泊発電所 3号炉

1号及び2号炉設置の洗浄排水処理系及びアスファルト固化装置 の共用取止めによる影響の概要について

令和5年10月31日
北海道電力株式会社

図2 放射性廃棄物廃棄設備系統概要図 (変更後)

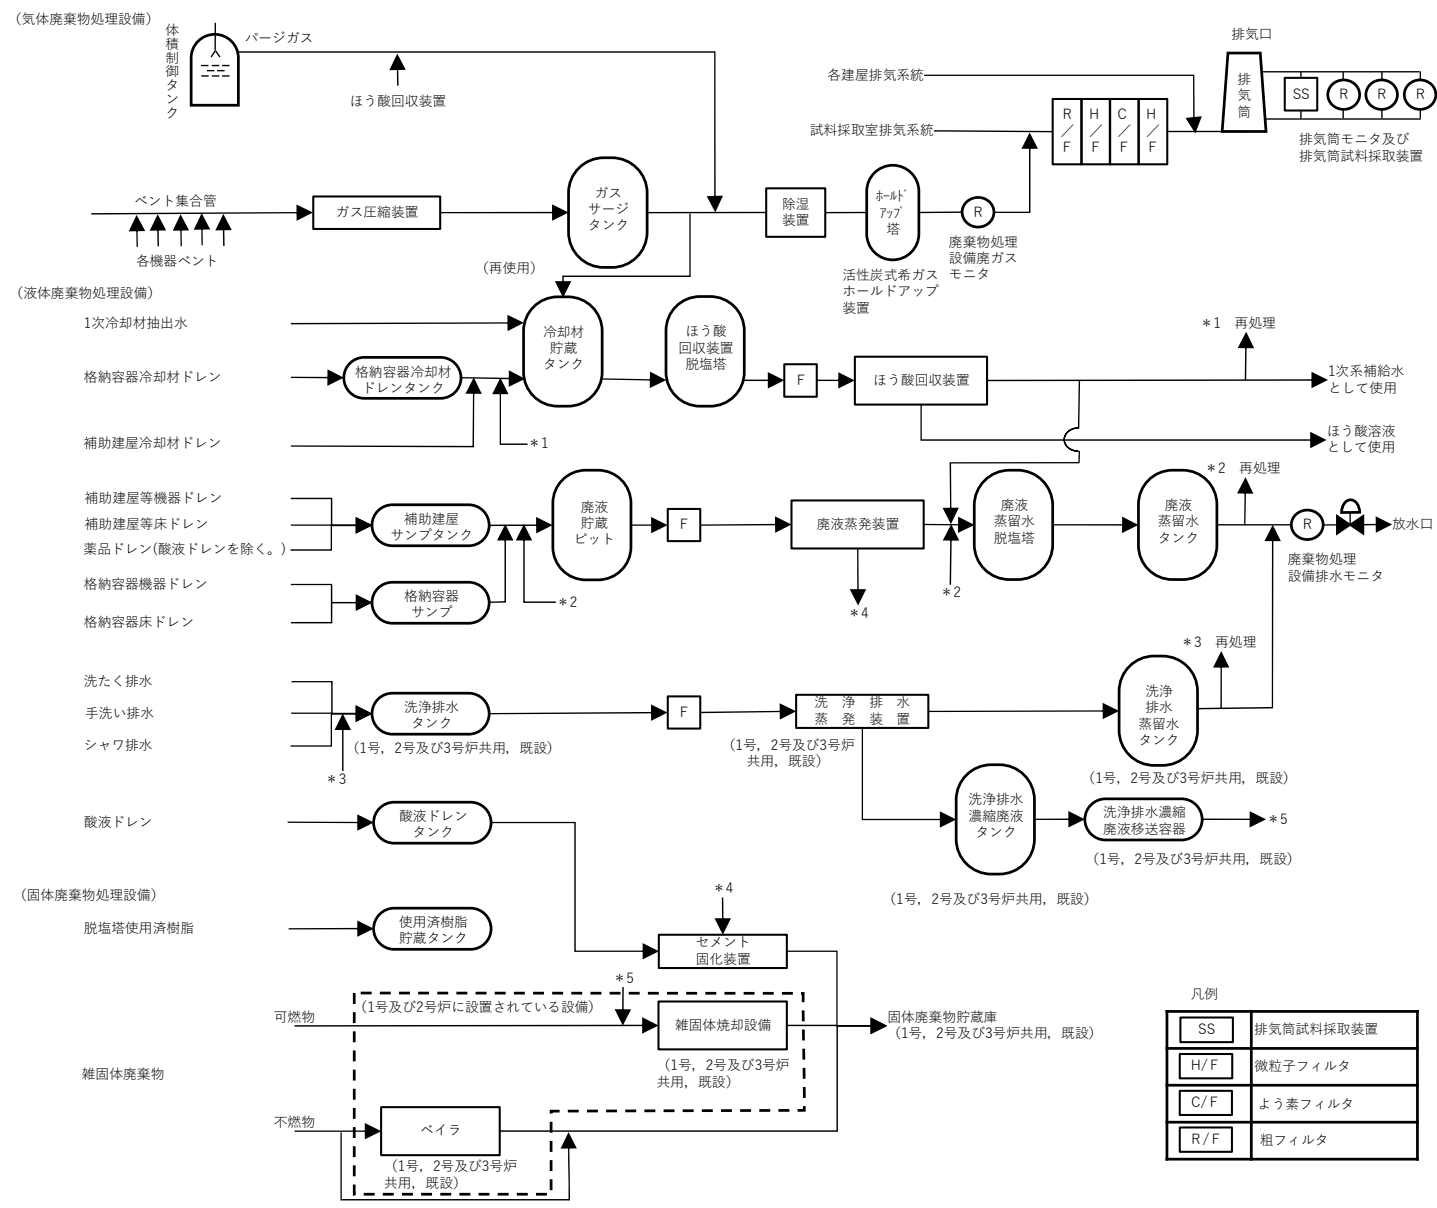
- ✓ 1号、2号及び3号炉の洗たく作業の運用効率化を図るため、3号炉で使用する保護衣類等を3号炉のほか1号及び2号炉においても洗たくを行う運用を計画していたが、このうち1号及び2号炉で洗たくを行う運用を取止め、3号炉で使用する保護衣類等は3号炉のみで洗たくを行い、その廃液は3号炉設置の洗浄排水処理系で処理する。これに伴い、1号及び2号炉設置の洗浄排水処理系とアスファルト固化装置の3号炉との共用を取止める。
- ✓ 3号炉設置の洗浄排水処理系は、引き続き1号及び2号炉と共用を続けるが、1号及び2号炉で使用する保護衣類等の洗たくについては、1号及び2号炉で洗たくを行う又は3号炉の洗たくを優先したうえで、3号炉の洗浄排水処理系の裕度の範囲で行うものとする。
- ✓ なお、1号及び2号炉の新規制基準適合性審査に係る設置変更許可申請における基準適合性の説明時には、1号及び2号炉における基準適合性を示した上で、1号、2号及び3号炉共用として改めて説明する予定である。

3号炉の発電用原子炉設置変更許可申請（平成25年7月8日申請）に係る基準適合性の説明として、以下の通り変更する。変更前後の放射性廃棄物廃棄設備系統概要図を図1、2に示す。
